Direzione ILVA S.p.A. in A.S. - Stabilimento di Taranto

Dir. 35/2017

**Oggetto:** Autorizzazione Ministeriale Decreto AIA n. DVA-DEC-2011-450 del 04/08/2011, Decreto di riesame DVA-DEC-2012-547 del 26/10/2012, DPCM 14/03/14 piano delle misure e delle attività di tutela ambientale e sanitaria, DPCM 29/09/2017 Approvazione delle modifiche al Piano delle misure e delle attività di tutela ambientale e sanitaria di cui al DPCM 14/03/2014 - Richiesta documentale di cui al Verbale di visita ispettiva ISPRA e ARPA Puglia dei giorni 29, 30 novembre e 1 dicembre 2017 – Il invio

**(Sopralluogo area cokeria – SME E428 - chiarimenti circa l'assegnazione dello stato "monitor" degli analizzatori per il camino E428 nella giornata del 4 ottobre 2017)**

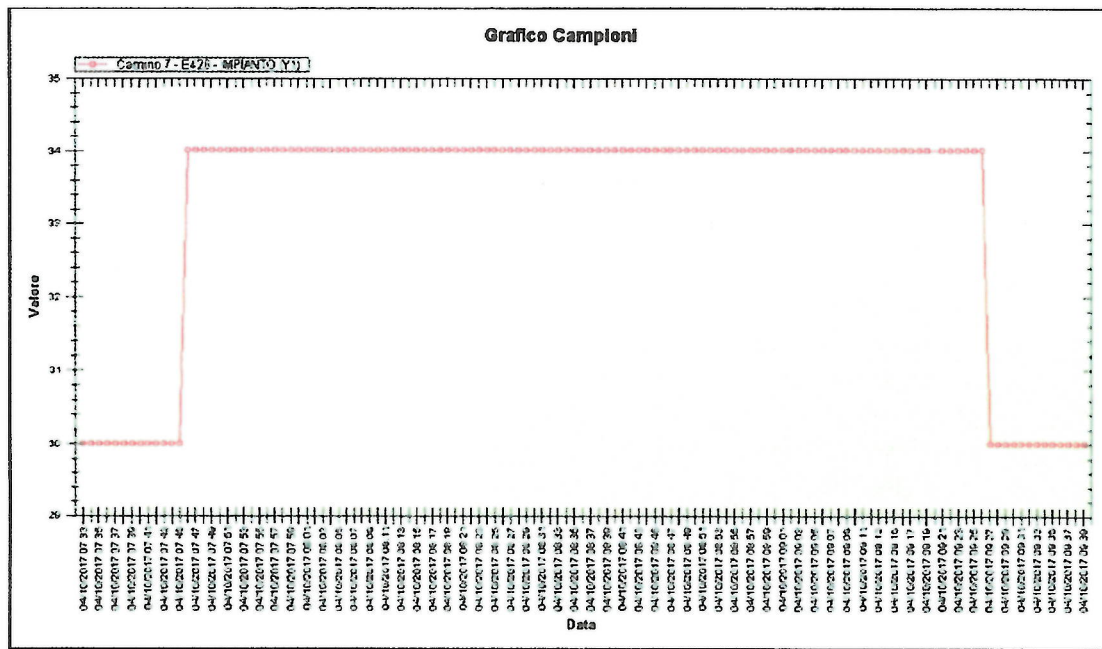
In riferimento all'assegnazione dello stato monitor degli analizzatori per il camino E428 nella giornata del 4 ottobre 2017, si rappresenta che, nella data indicata, sono state registrate 2 ore di fermo impianto. Durante la 9° ora la percentuale di validità dei dati è stata pari a 0% mentre nella 10° ora è stata pari al 35%. Dall'analisi dei dati elementari si riscontra che in tale periodo temporale è stata effettuata manutenzione sul sistema di monitoraggio in continuo del punto di emissione in oggetto e il dato di ossigeno si è attestato, per gran parte dei minuti, intorno al 21%.

Come riferito dalla ditta che effettua la manutenzione sul sistema di monitoraggio in continuo, durante le manutenzioni programmate della strumentazione di analisi SME, le linee riscaldate di prelievo dei fumi di processo vengono scollegate dalla sonda di prelievo per effettuare le operazioni di pulizia delle sonde, le prove di tenuta pneumatica della linea, il flussaggio aria ambiente nella linea al fine di escludere la presenza di fumi di combustione nei container e procedere alla manutenzione delle componenti elettrostrumentali in sicurezza.

Prelevando aria ambiente, per tutta la durata delle operazioni di manutenzione e sino a ricollegamento delle linee di prelievo al processo, l'ossigeno permane alla concentrazione aria ambiente (21%).

Come riportato al paragrafo 3.2.1 del Manuale SME, consegnato durante la visita ispettiva ordinaria ISPRA/ARPA Puglia del 20 – 21 aprile 2016, lo stato impianto del camino E428 è legato alla percentuale di ossigeno e in particolare se si verifica la condizione di ossigeno fumi superiore al 16% lo stato impianto risulta fermo. Nell'arco temporale che va dal minuto 07:47 al minuto 09:26 il dato di ossigeno ha raggiunto valori superiori al 16% per più di 18 minuti nella 9° e 10° ora e per tale ragione l'impianto è risultato fermo come si evince dal grafico riportato di seguito:
